改善箇所説明図

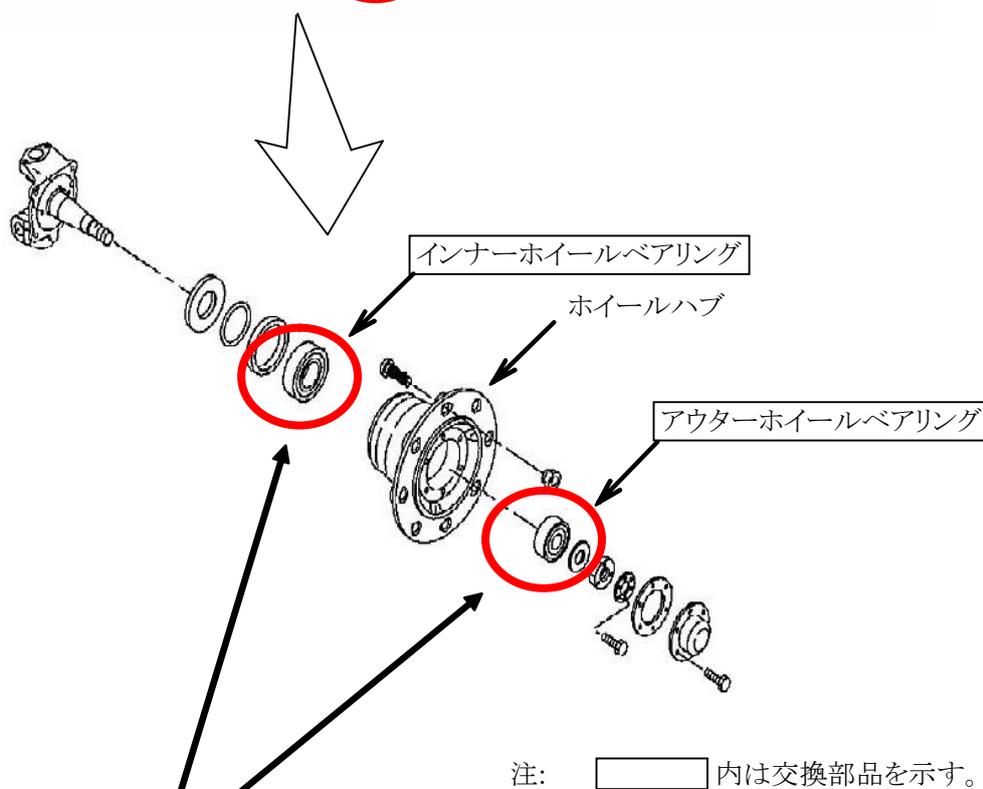
基準不適合発生箇所

大・中型トラックにおいて、前軸に不良品のホイールベアリングを組み込んだものがある。そのため、そのまま使用を続けると、がたが発生し、最悪の場合、ブレーキが引き摺りを起こし、火災に至るおそれがある。

改善の内容

全車両、前軸のホイールベアリングを新品と交換する。

識別: ネームプレートに黄色ペイントを塗布する。
